正誤表

つばき ジップチェーンアクチュエータ®・ジップチェーンリフタ®・ジップマスター®

2021年4月1日発行 BulletinNo.21003

P.94 位置検出センサ仕様 (ZSL0050)

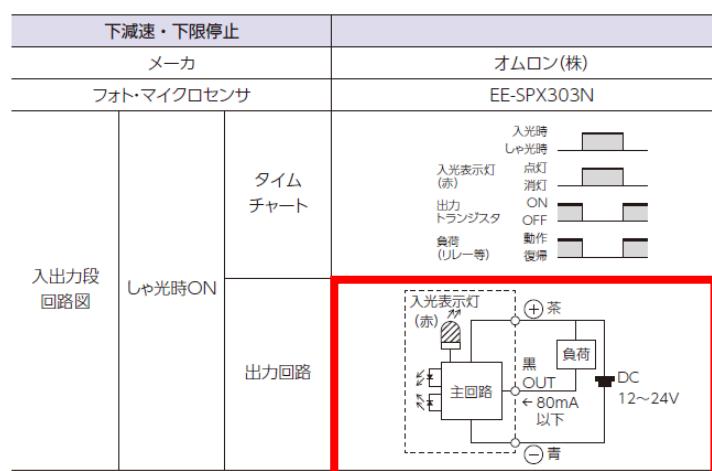
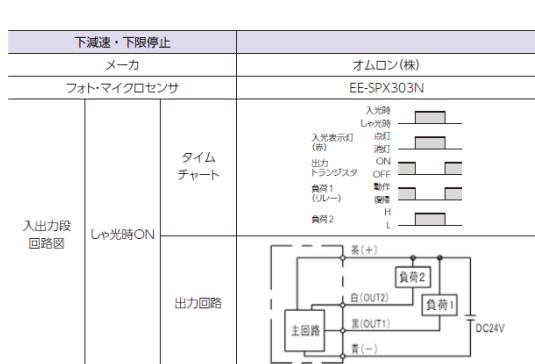
・下減速・下限停止

誤) 入出力段回路図

⇒ 正) 入出力段回路図

同 P.94 位置検出センサ仕様 (ZSL0050)

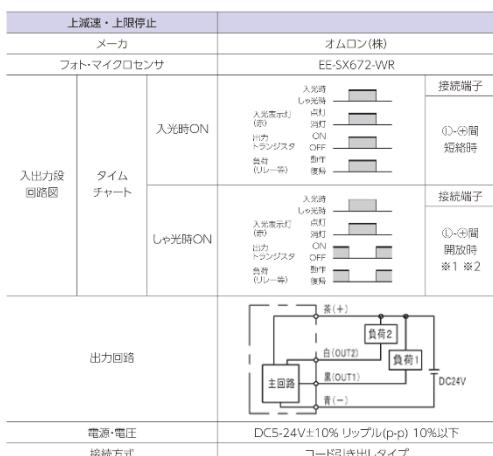
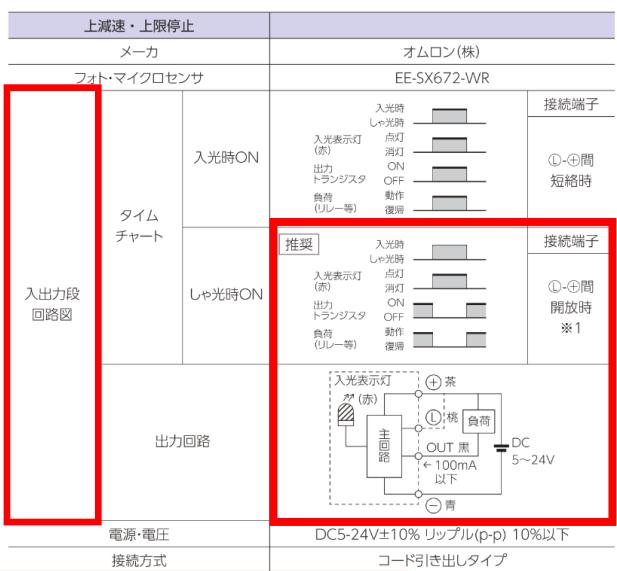
・上減速・上限停止

誤) 入出力段回路図

※1 しゃ光時ONの際にL端子をOVと短絡しないでください。
※2 形EE-1006, 形EE-1010リーズのコード付コネクタをご使用になる際に、(L)端子(②桃色)線を使用しない場合は、ノイズの影響を受ける可能性がありますので、未使用の(L)端子線をコネクタ根元から切断し、絕縁テープを巻くなど他の端子と接続しないように処理してください。

⇒ 正) 入出力段回路図

※1 しゃ光時ONの際にL端子をOVと短絡しないでください。
